Mehrfachbeauftragung Bahnstraße in Köln Rodenkirchen

Dokumentation

16.08.2013

4. Entwicklung eines gemeinsamen Konzeptes der beiden Preisträgerbüros

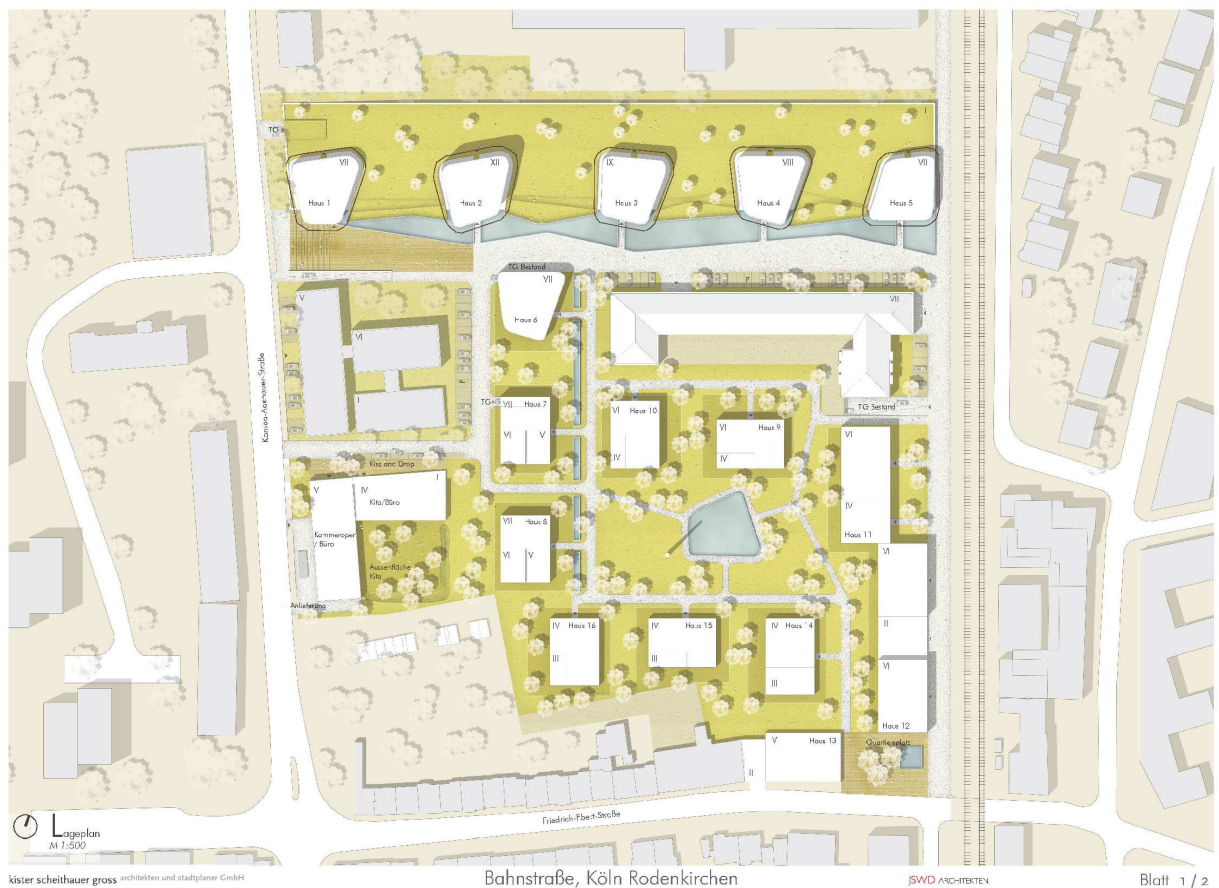
Das nördliche Baufeld (Baufeld 1) wird geprägt von *vier Punkthäusern*, die durch ein landschaftlich überformtes Sockelgeschoss (Parkebene und Wohnungsabstellräume) miteinander verbunden werden. Die Anordnung der fünf aufstehenden Gebäude, deren Abstände und Ausrichtung sollen überdacht und weiterentwickelt werden

Lageplan mit Stand 16.08.2013

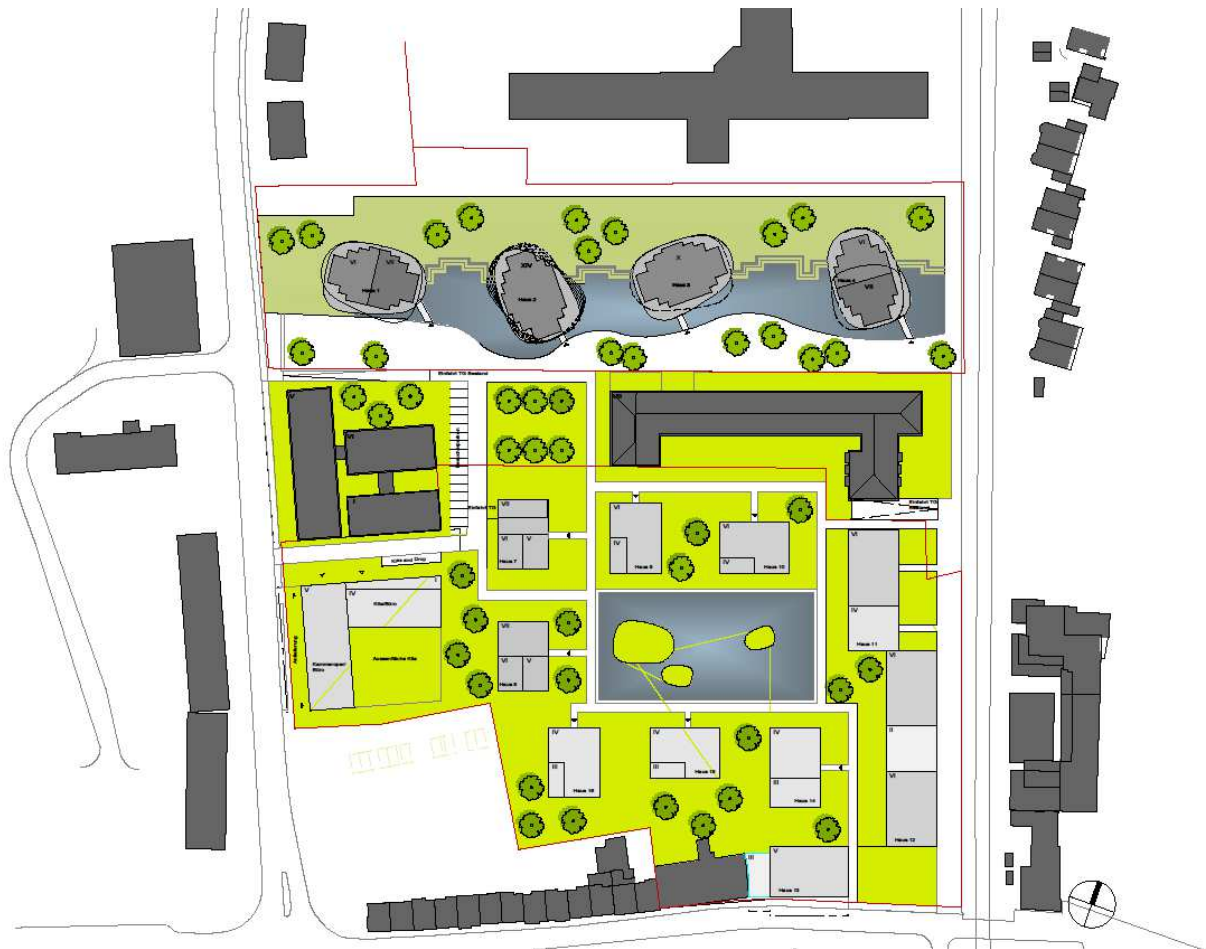
In der Weiterentwicklung wurde zur Verbesserung der städtebaulichen Qualität auf 2 Gebäude verzichtet: Die Bebauung des Baufeldes 2 entfällt und statt 5 Gebäuden auf dem Sockel gibt es nur noch vier Gebäude. Die vier Gebäude werden um jeweils ein Geschoss erhöht, was jedoch dem Flächenverlust nicht ansatzweise ausgleichen kann

Die Geschossigkeit einschließlich des Sockelgeschosses staffelt sich von VI bis VII Geschossen bis auf XIV Geschosse. Die Gebäudehöhe des höchsten Baukörpers beträgt 46,50m überhalb der Konrad-Adenauer-Straße und 49,30 m überhalb der vorhandenen Geländehöhe im Quartier. Die Grundfläche der Punkthäuser von ca. 380 m² (ohne die umlaufenden Balkone) ist vergleichbar mit der geplanten Standfläche der Stadtvillen im dritten Baufeld.
